MOPO PAP

Modification ponctuelle d'un Plan d'Aménagement Particulier  
référence 19000/27C du 26/07/2021

RAPPORT  
JUSTIFICATIF

Section	-RD- de BEIDWEILER
Parcelles	589/1770 ; 440/1681 ; 591/1694 ; 591/1695 ; 592/1772 ; 592/1771 ; 592/1773 ; 583/1765 ; 583/1764 ; 583/1763 ; 584/1599 ; 584/1688 ; 584/1598 ; 585/1767 ; 585/1766 ; 587/1768 ; 589/1769
Adresse	PAP « UEWENT TERENS »
Maître de l'ouvrage	SOPICONCEPT ZI Um Monkeler L-4149 SCHIFFFLANGE
Conception	Vandermeeren Architectes s.à r.l. 7, rue des Aubépines L-8448 STEINFORT
Date dernière modification	12/03/2024

Lot 1 à 4 MOPO

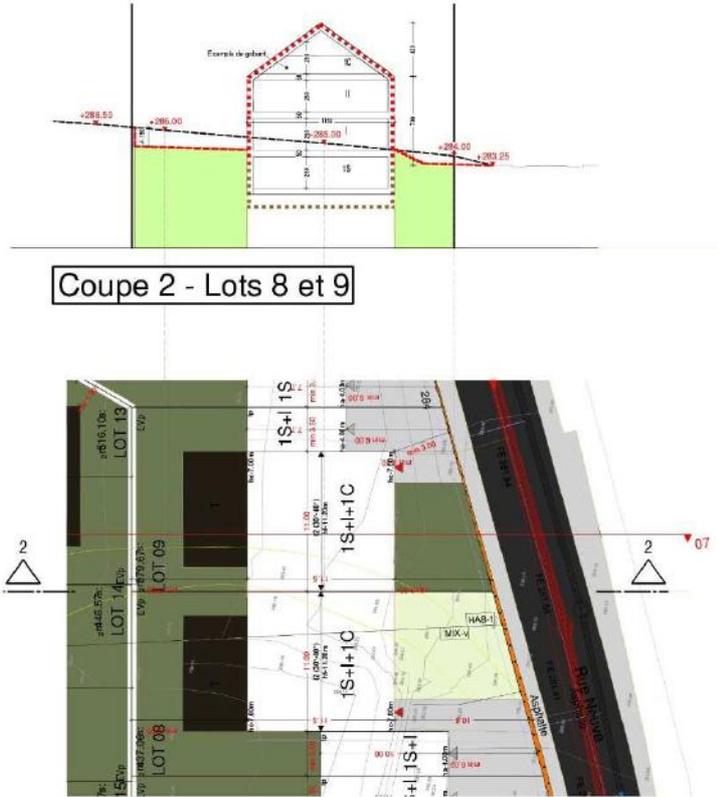
- Adaptation de la limite entre les lots 1 et 2.

La limite entre les deux lots ne correspondait pas aux murs mitoyens existants. Ces derniers étant à conserver il a été jugé préférable de faire coïncider la limite des lots avec les murs. La surface perdue du lot 1 a été ajoutée au lot 2.

- Mise en place d'une zone destinée à des emplacements de stationnement extérieurs pour les lots 2 et 3.

Les lots 2 et 3 sont classés monuments nationaux. Il s'avère très compliqué pour le lot 2 et impossible pour le lot 3 de créer des emplacements intérieurs. Les espaces disponibles à l'avant ne permettent pas non plus de créer beaucoup d'emplacements si ce n'est au détriment de la qualité historique du site. Il a donc été décidé de donner la possibilité de créer quelques emplacements (4) à l'arrière des lots 2 et 3.

- Modification de l'implantation de la zone de construction du lot 4.

La zone de construction du lot 4 n'était pas très heureuse au point vu des gabarits et des raccord de toiture avec les autres lots. Le choix porté sure une implantation perpendiculaire à la limite de propriété.
